기 술 검 토 서

NO. 토질 및 기초 — 88

제 목 : 블럭식 보강토옹벽 설계 적정성 검토

춘 천 ~ 동 홍 천 기 술 자 문 단

4) 보강토 옹벽 단면도

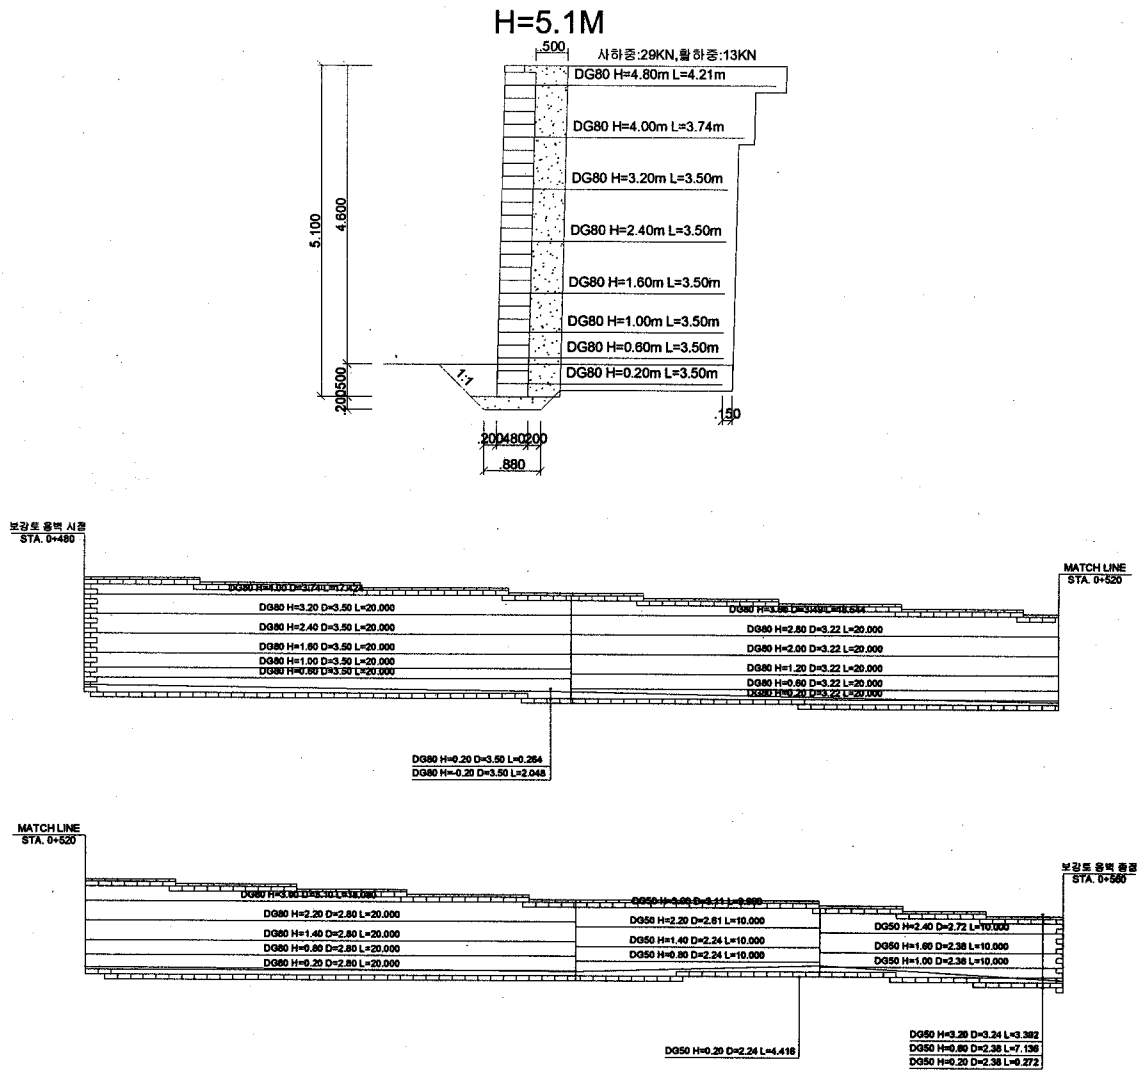
- 1) 현장에서 제출된 보강토옹벽의 안정성을 검토한 결과 안정한 것으로 판단됨.
 - 내적안정성은 파단 및 인발이 기준안전율을 만족함.
 - 외적안정성은 활동, 전도, 지지력이 기준안전율을 만족함.
- 2) 보강토옹벽은 뒷채움재료의 마찰저항력으로 토압을 분담하는 구조물이므로 양질의 토사 ($\phi=30^\circ$ 이상)로 다짐도 95%이상 만족할 수 있도록 철저한 다짐시공을 실시하여야 함.
- 3) 시공전 반드시 시공계획서를 작성하여 구조계산서와 도면의 일치여부(그리드 간격, 규격, 설치단수 등)를 반드시 확인하여 설계목적에 부합하는 정밀시공이 되어야 함.
- 4) 보강토옹벽 시공시에는 그리드가 접힘(꺾임)이 발생하지 않아야 하며, 보강토체의 입도 관리를 철저히 하여 시공에 만전을 기하여야 할 것임.
